改善箇所説明図

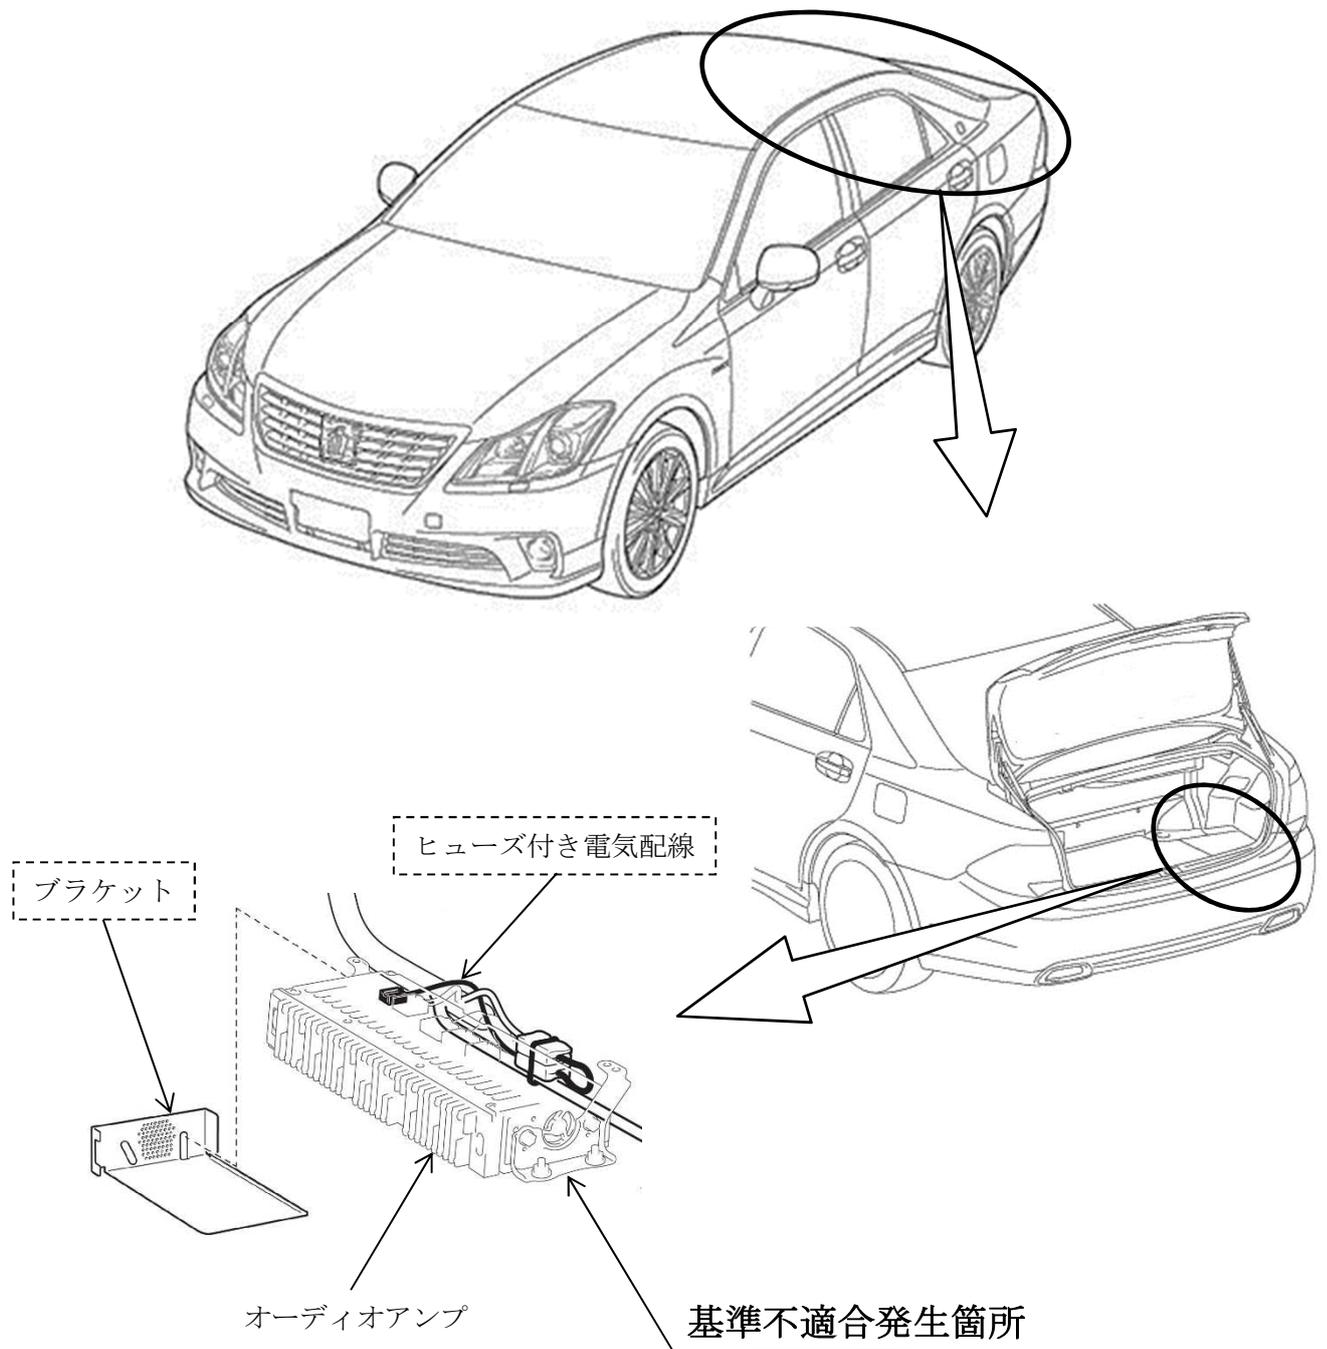
オーディオアンプにおいて、回路構成が不適切なため、異物混入の影響を配慮できていない回路で短絡が発生した場合、既存の保護回路が機能せず、基板が焼損することがある。そのため、可燃性ガスが発生し、最悪の場合、火災に至るおそれがある。

全車両、オーディオアンプにヒューズ付き電気配線および金属製ブラケットを追加する。

識別：改善済車両には車台番号打刻位置の右側に黄色ペイントを塗布する。
